■ 変更内容

■ 対象型式

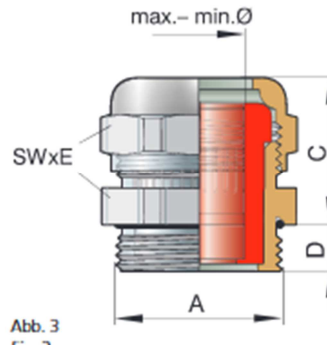
従来品	変更品
型式	150p8	150p9
適合ケーブル外径	φ5.0-8.0mm	φ6.5-9.5mm

ネジサイズ(A : PG9)、取付後の高さ (C : 20mm)、対辺長x対角長(SWxE : 17x18.9mm) など、外観と外形寸法は全く同一です。
